Uw brief van	14 juni 2021	Behandeld door	J. Bergmans
Uw kenmerk	-	Telefoonnummer	(026) 32 60 111
Zaaknummer	ZS-153304	Onderwerp	Beantwoording vragen 14-06-2021 ten aanzien van de Oversteek snelfietsroute Ressenestraat
Bijlage(n)	0		
Datum	18 juni 2021

Afbeelding 1. Objecten uit variant 3 (object 6B en object 7).

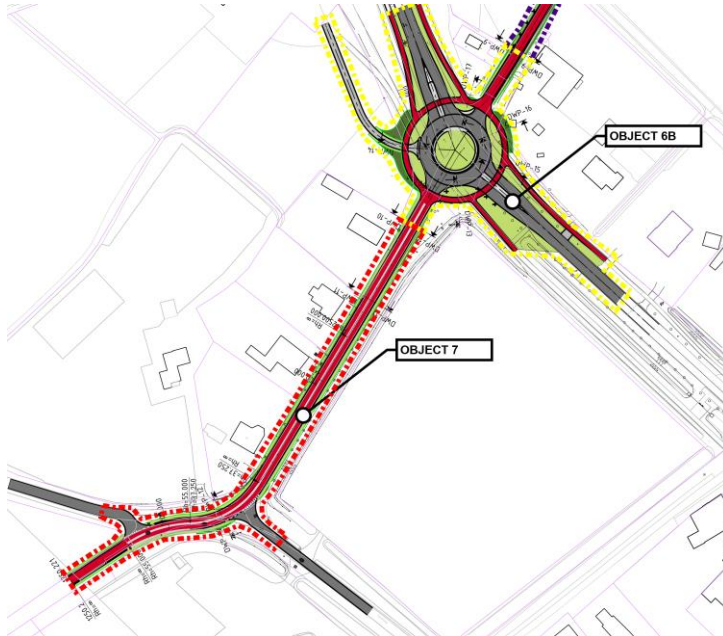
In de ontwerpen en daarbij behorende kostenraming worden ontwerp grenzen weergegeven. Door deze grenzen zijn in onze optiek de twee varianten, variant 3 en 9, vrijwel identieke rotondes. Waarom kost rotonde variant 3 € 2,8 miljoen en rotonde variant 9 € 1,4 miljoen, terwijl deze in optische zin en in grootte grotendeels gelijk aan elkaar zijn?

Als je de beide rotondes moet vergelijken, is het noodzakelijk om bij variant 3 objecten 6B en 7 bij elkaar op te tellen (zie hiervoor afbeeldingen 1 en 2). De vergelijking wordt dan als volgt:

De raming is opgebouwd uit verschillende deelramingen, welke in de SSK-tabellen terug te vinden is. Bij variant 3 betreffen het totaal 7 deelramingen. Bij variant 9 is alles in één deelraming samengevat. Dit is te verklaren doordat je bij de varianten aan het A325- Hoeksehofstraat tracé naast de aanleg van de rotonde ook nog o.a. een fietspad over het schouwpad van het waterschap aanleggen, de Hoeksehofstraat aanpassen, bomen kappen en het bestaande fietspad afwaarderen begroot is.

- De investeringskosten van variant 3 (object 6B en 7): € 1.231.902,00
- De investeringskosten van variant 9: € 1.369.860,00

Het verschil tussen de twee kostenramingen (rotondes en wegaanpassingen tot aan de Slenkweg) is duidelijk te verklaren doordat bij variant 9 meer gronden aangekocht dienen te worden en meer kabels en leidingen verlegd dienen te worden. Hierbij is ook inzichtelijk gemaakt dat kosten voor een eventuele aanpassing van de Slenkweg niet meegenomen zijn in de kostenramingen.

Afbeelding 2. Variant 9

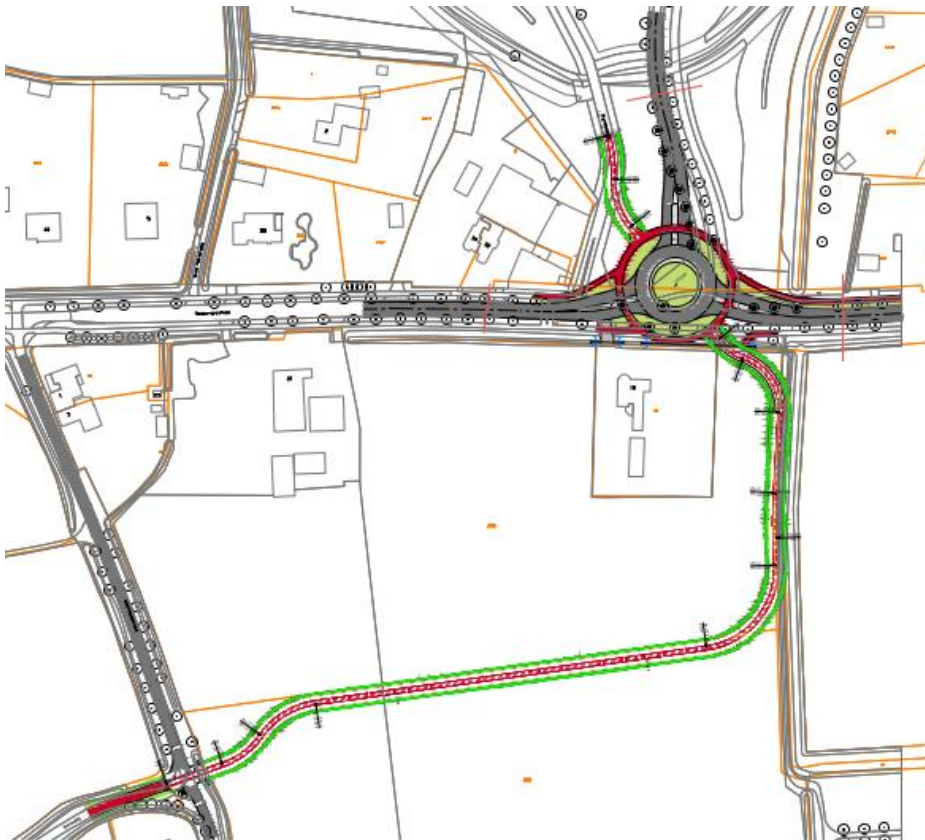
De kosten voor de verbreding of aanpassing Slenkweg, de oversteek van de Woerdsestraat en aansluiting op de ontwerpgrens van variant 9 ontbreekt. Waar worden die in meegenomen en zijn de kosten ervan zichtbaar?

Bij afbeelding 2 (zie antwoord 1) is inzichtelijk gemaakt welke kosten meegenomen zijn. Hieruit is te herleiden dat de verbreding of aanpassing van de Slenkweg niet meegenomen is. De aanpassingen van de kruising Slenkweg/ Woerdsestraat en de aanleg van de verbinding met de rotonde wel.

De reden dat de verbreding of aanpassing van de Slenkweg niet meegenomen is, omdat we de aanpassing van de Slenkweg niet noodzakelijk vinden. Er is de afgelopen jaren geen enkel verkeersongevallen geregistreerd op de Slenkweg. We zien de Slenkweg daarom niet als een groot knelpunt, maar eerder als een wens vanuit de omgeving.

Afbeelding 3. Vastgoedkaart variant 9

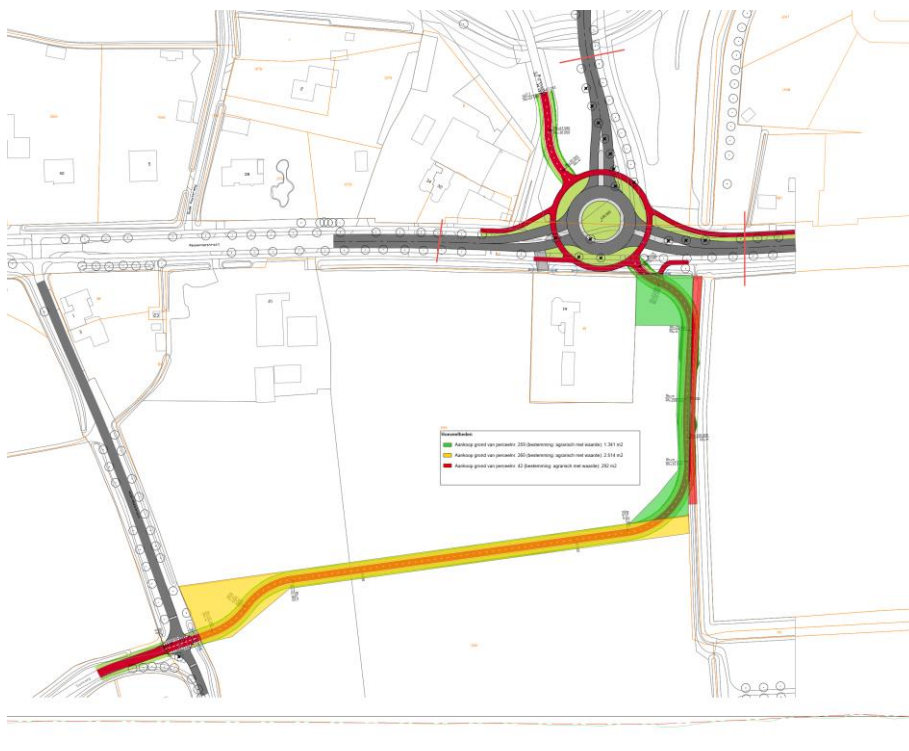
In variant 9 is de investering in vastgoed minimaal ten opzichte van andere varianten. Is dit reëel c.q. wat is de reden hiervoor?

Wij achten deze prijzen reëel. De te verwerven grond ligt optimaal ten opzichte van het ontwerp, zodat geen hele percelen aangekocht dienen te worden, zie afbeelding 3.
